Dodatek č. 1 ke Smlouvě o dílo

Číslo smlouvy objednatele: 293/KSÚS/2016
Číslo smlouvy zhotovitele: 841/DCAA/077/16

1. Smluvní strany uzavřely dne 15.4.2016 smlouvu o dílo (dále jen „**Smlouva o dílo**“) na plnění veřejné zakázky s názvem „**III/11611 Bubovice - Loděnice**“ (dále jen „**Dílo**“).
2. V návaznosti na probíhající stavební práce, byly zjištěny změny spočívající v potřebě snížení výměr u některých položek (dále jen „**Méněpráce**“).
3. Vzhledem k výše uvedeným skutečnostem se Smluvní strany dohodly na sjednání změny Smlouvy o dílo, jak je uvedeno níže.
4. Tento Dodatek je změnou Smlouvy o dílo v rozsahu Méněprací.

Název a evidenční číslo stavby: „III/11611 Bubovice - Loděnice“ - NZ		Číslo SO/PS / / číslo změny SO/PS: / 1	Číslo změny stavby: 1
Název stavebního objektu/provozního souboru (SO/PS): Silnice III/11611			
Objednatel:	název: Krajská správa a údržba silnic Středočeského kraje, příspěvková organizace adresa: Zborovská 81/11, 150 00 Praha 5 - Smíchov IČ: 00066001	Centrální podatelna  B000356653 Ev. č.: 30860/2016-KSÚS Listy/přil.: 1/0 26.7.2016 - 0:00 0:00 Číslo jednací:	
Zastoupený:	název: adresa: IČ:		
Zhotovitel:	název: STRABAG a.s. adresa: Na Bělidle 198/21,

Celková situace

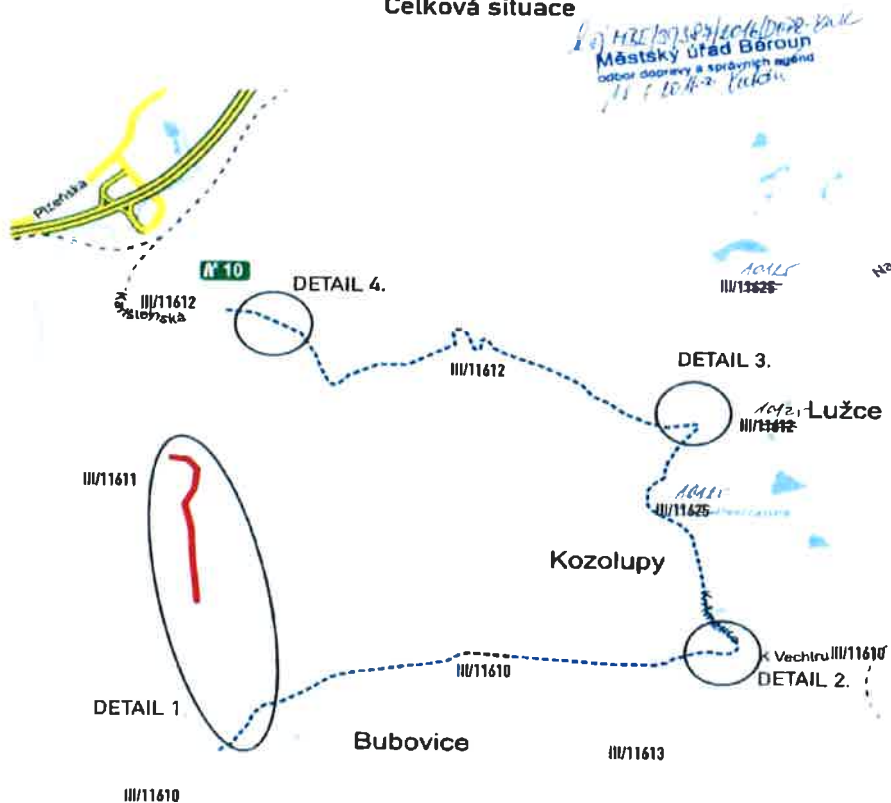
- podle § 24 zákona o pozemních komunikacích a § 39 vyhlášky č.104/1997 Sb., kterou se zákon o pozemních komunikacích provádí, ve znění pozdějších předpisů, **úplnou uzavírku silnice III/11611, v k.ú. Bubovice, od výjezdu z obce Bubovice ve směru na obec Loděnice v délce 1070 m, z důvodu opravy povrchu silnice a nařizuje objížděku, po silnicích III/11610, III/10125, III/11612, za těchto podmínek:**

3. Uzavírka silnice a nařízení objížděka bude provedena v místě podle přiloženého situačního plánu, který je nedílnou součástí rozhodnutí.
4. Délka uzavírky : cca. 1070 metrů.
